VYSVĚTLENÍ, ZMĚNA NEBO DOPLNĚNÍ ZADÁVACÍ DOKUMENTACE Č. VIII

Nový pavilon péče o matku a dítě včetně hemodialyzačního střediska a nadzemního spojovacího koridoru Krajská zdravotní, a.s. – Nemocnice Děčín, o.z. – stavební práce
evidenční číslo zakázky ve Věstníku veřejných zakázek: **Z2023-016361**
spisová značka zadavatele: **KZMDD0123**
(dále jen „**veřejná zakázka**“)

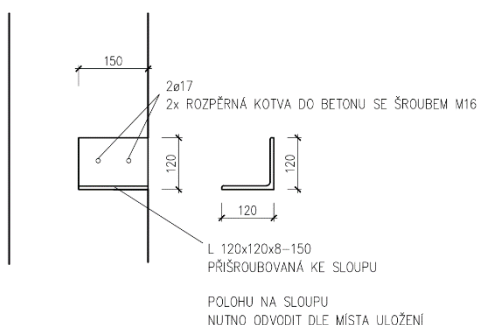
Ve výkaze výměr „Dílčí soupis prací A 17-20-P Pavilon péče o matku a dítě a spojovací koridor ve znění vysvětlení, změny nebo doplnění ZD č. VII.xlsx“ v listu „D1_01_1-D07 - Stavební - ...“ je položka číslo 304 „Konzola z válc. profilu L přistřelená k želbet. konstrukci, pro osazení překladu v příčkách“ s výměrou 12 kusů. Žádáme o přesnou specifikaci (rozměry konzole), protože takto specifikovaná položka nelze ocenit a je nepoužitelná i pro případné méně či více práce.

Jedná se o běžný profil L120x120/8 mm pro uložení překladu u příček. Zadavatel uvádí bližší informace o konzole a kotvení:

Jedná se o profil L120x120/8 mm, kotveno 2x chemickou kotvou do betonu se šroubem m16 materiál: žárově zinkovaná ocel.

Poznámka: dodávka včetně pomocného a kotevního materiálu, konstrukce nutno před výrobou přeměřit, nutno zkoordinovat se skutečně dodanou technologií, před prováděním bude projektantovi předložena výrobní dokumentace k odsouhlasení.
